福島第一原子力発電所構内における全面マスク着用 不要とするエリアの設定並びに運用の変更について

2021年2月16日

東京電力ホールディングス株式会社

変更内容

Gゾーンにおける保護具の見直し案

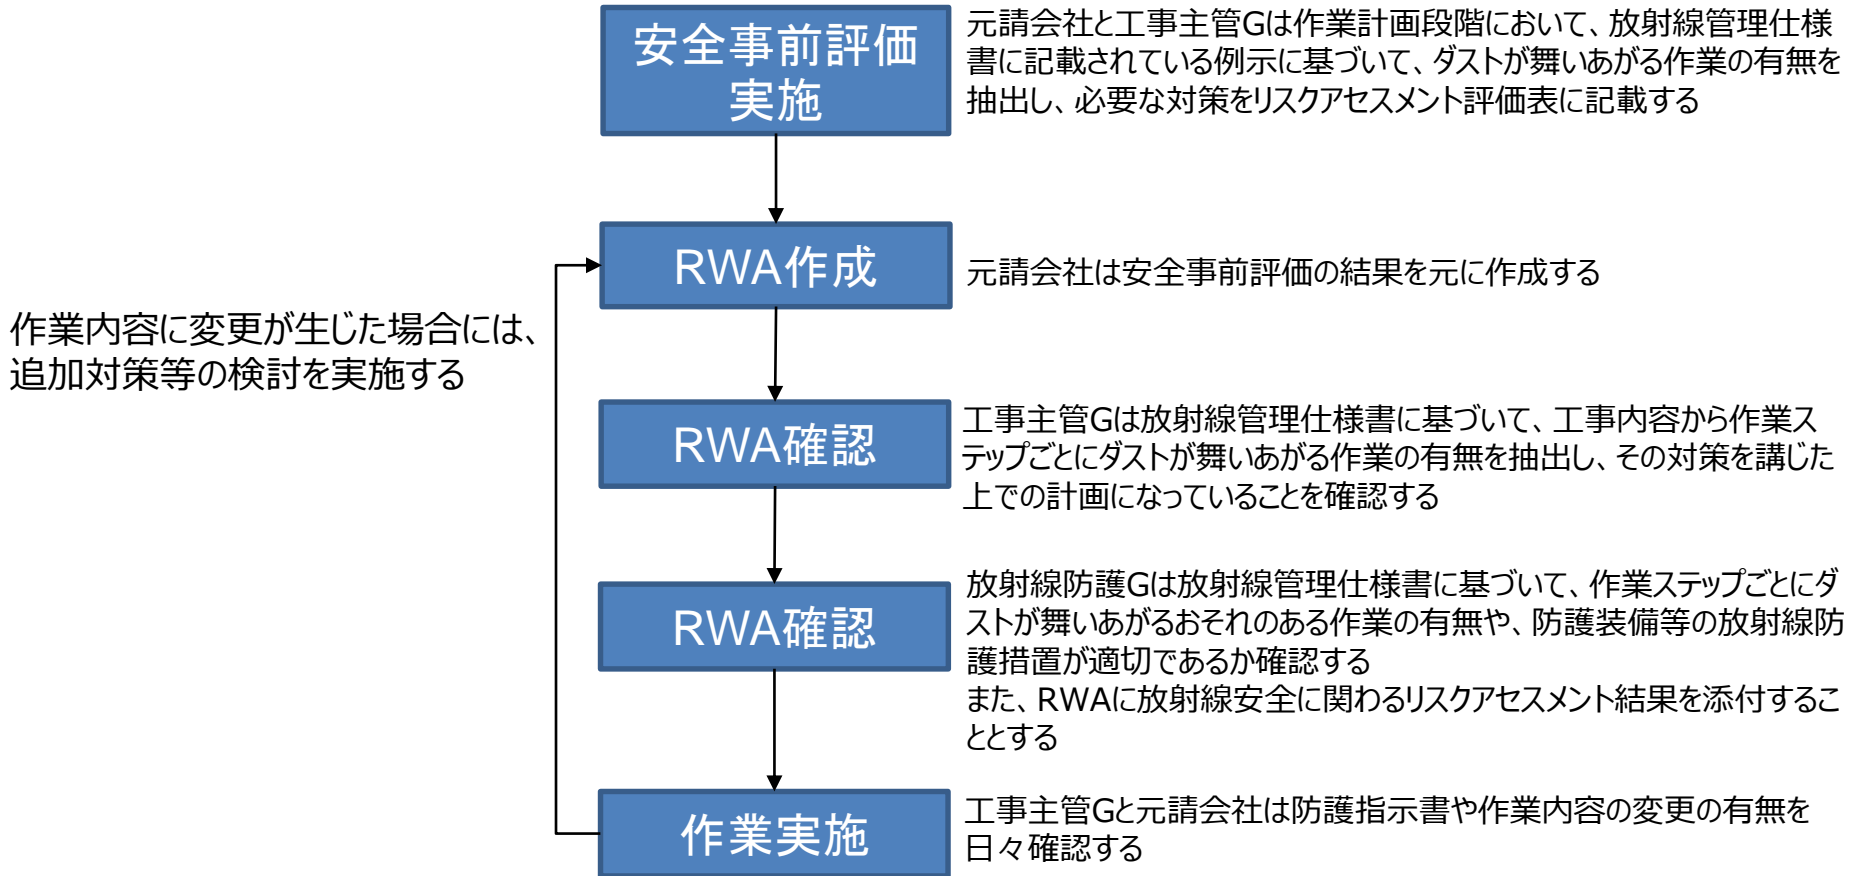
Gゾーンにおける空気中の放射性物質濃度のレベルを踏まえて、保護具の運用を以下の通りとする。
 なお、Rゾーン※1およびYゾーン※2については、現行から変更なしとする。

＜従前のマスク着用基準※3＞

1～4号機周辺防護区域内外
ダストが舞いあがる作業 (土壌のはぎ取り、アスファルトのはつり、工 作物の解体、ガレキ撤去作業、溶断作業、掃 き掃除等の作業)	全面マスク もしくは 半面マスク
ダストが舞いあがる作業以外の作業(上記以 外の作業、通過、見学)	使い捨て式防塵マスク(DS2)

＜変更後のマスク着用基準※3＞

1～4号機周辺防護区域内	1～4号機周辺防護区域外
ダストが舞いあがる作業※4	全面マスク (Yゾーンへ区域区分変更)	使い捨て式防塵マスク(DS2) (Yゾーンへ区域区分変更)
ダストが舞いあがる作業以外の作業※5	使い捨て式防塵マスク(DS2)	使い捨て式防塵マスク着用不要
